## 改善箇所説明図

### 基準不適合発生箇所

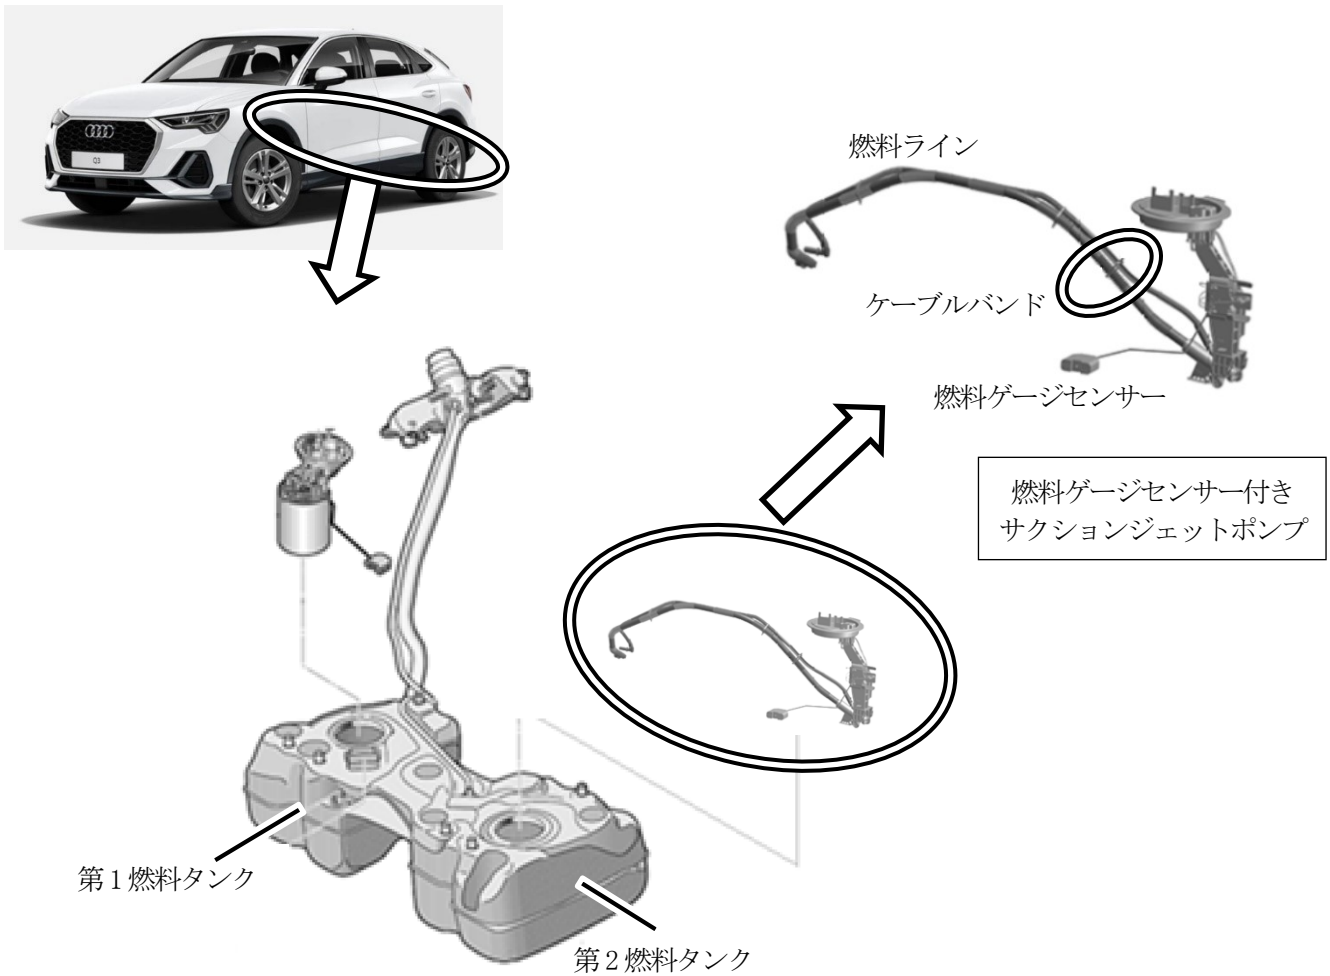
第2燃料タンクに取り付けられている燃料ゲージセンサー付きサクシジョンジェットポンプにおいて、当該ポンプの燃料ラインと燃料ゲージセンサーの間隔が不適切なため、燃料ゲージセンサーが燃料ラインに引っかかることがある。そのため、実際の燃料量と燃料計の指示値が一致せず、燃料が多く表示され、そのままの状態で行くと、燃料切れにより走行不能となるおそれがある。

全車両、燃料ゲージセンサーと燃料ゲージセンサー付きサクシジョンジェットポンプの燃料ラインの間隔を確保するために、当該燃料ラインをケーブルバンドで結束する。
